Deckblatt Nr. 1

ersetzt Unterlage 3 vom 14.07.2022

Land Niedersachsen Niedersächsische Landesbehörde für Straßenbau und Verkehr Geschäftsbereich Wolfenbüttel Straße: von L 647 - 040 - 0,353 bis L 647 - 040 - 0,848	Unterlage / Blatt-Nr.: 3 / 1 A Übersichtslageplan Varianten Maßstab: 1 : 1000
---	--

Ersatzneubau im Zuge der L 647 über die Lapau bei Bahrdorf

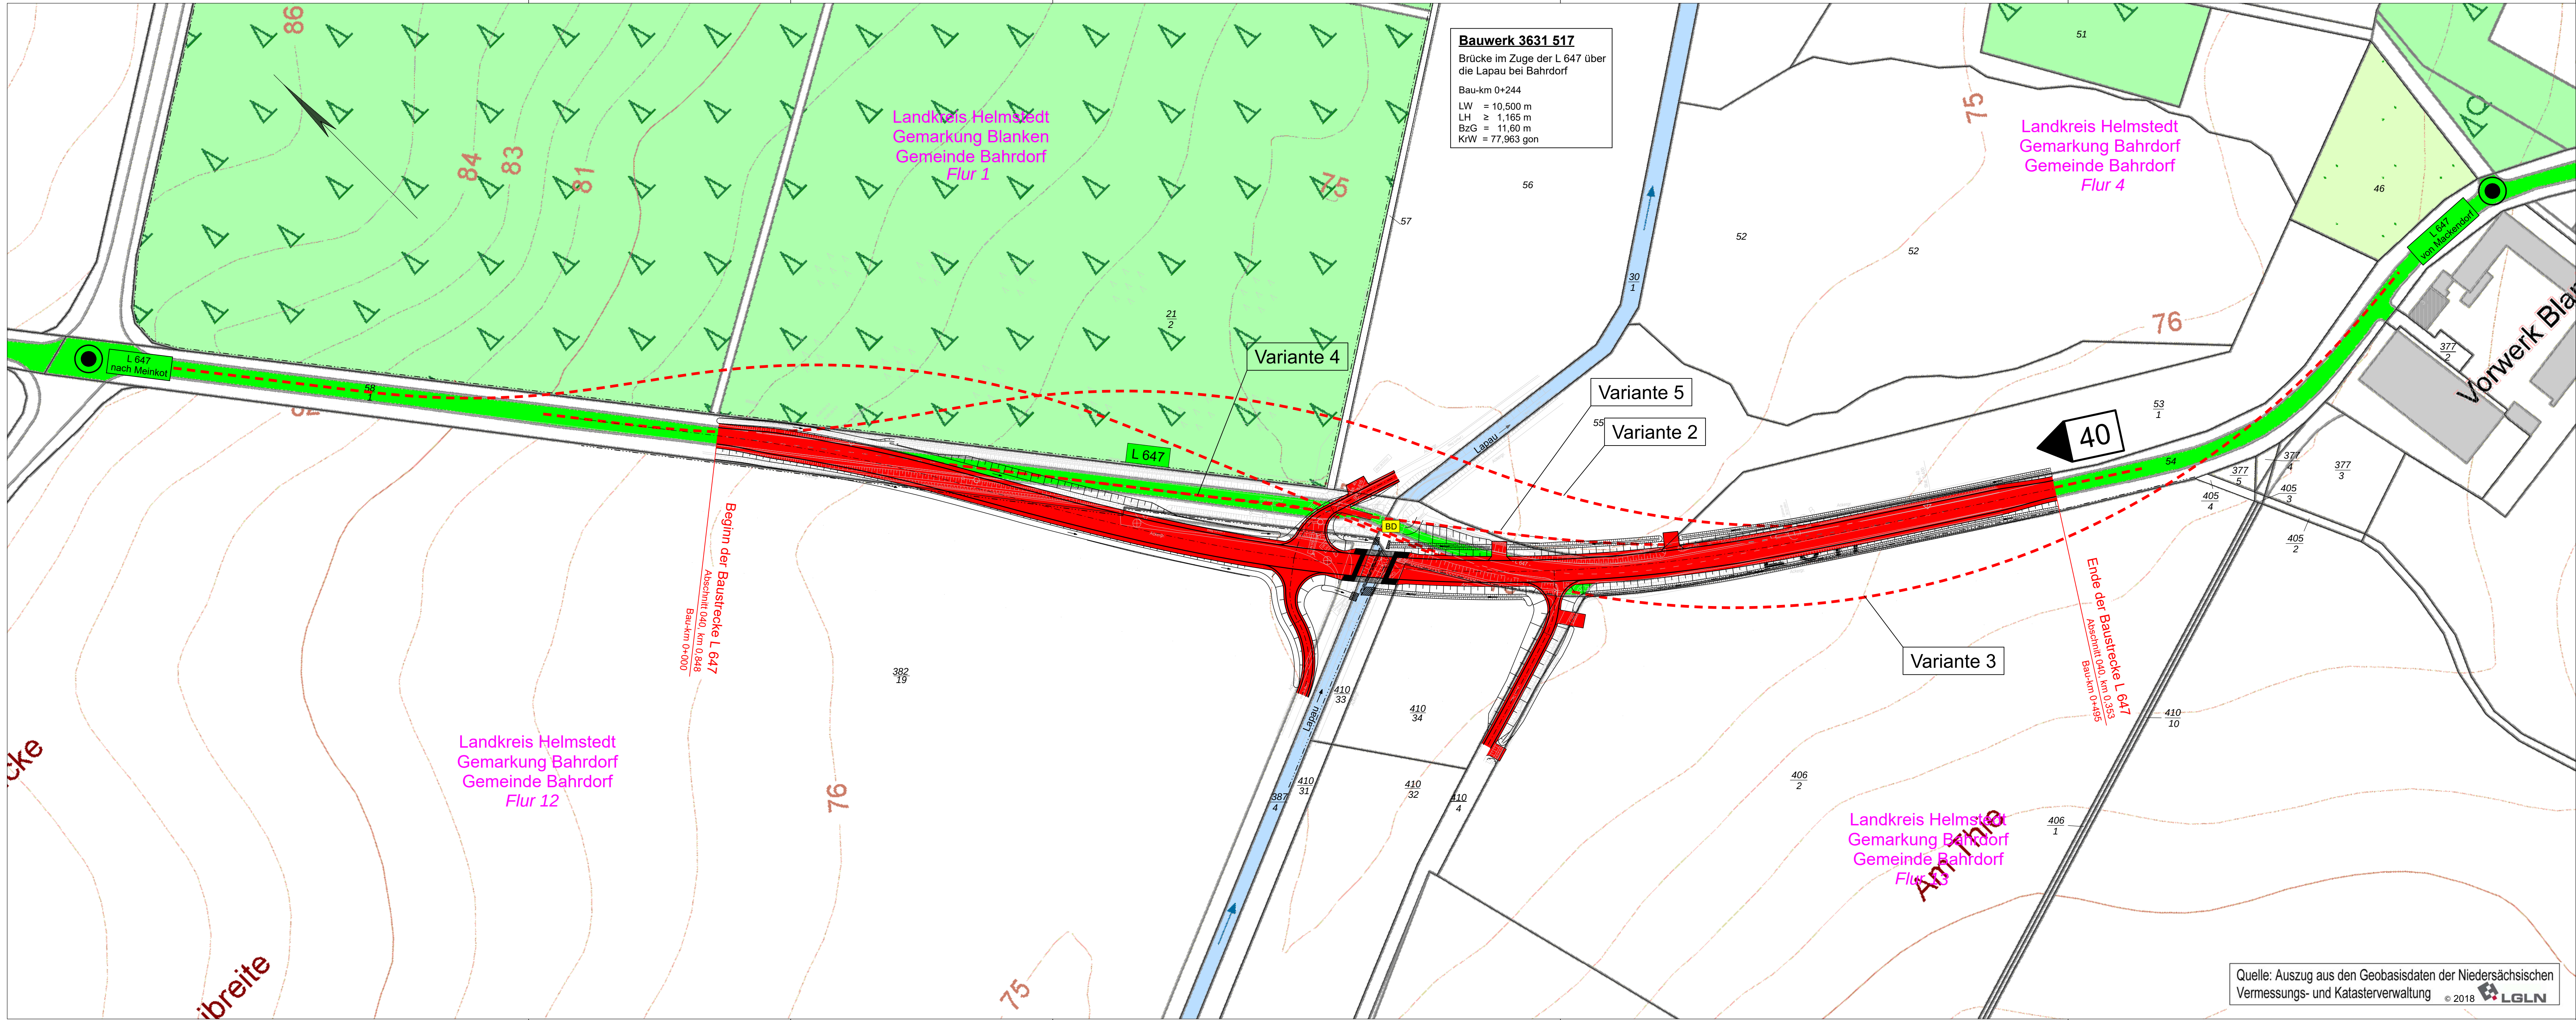
Nr.	Art der Änderung	Datum	Name
A	Ergänzung Feldzufahrten, Mulden am WW 02 u. 03; Anpassung Zuwegung rechts am WW 01; Änderung Mulde rechts und links ab Bau-km 0+245 in einen Graben	11/2023	Meyer
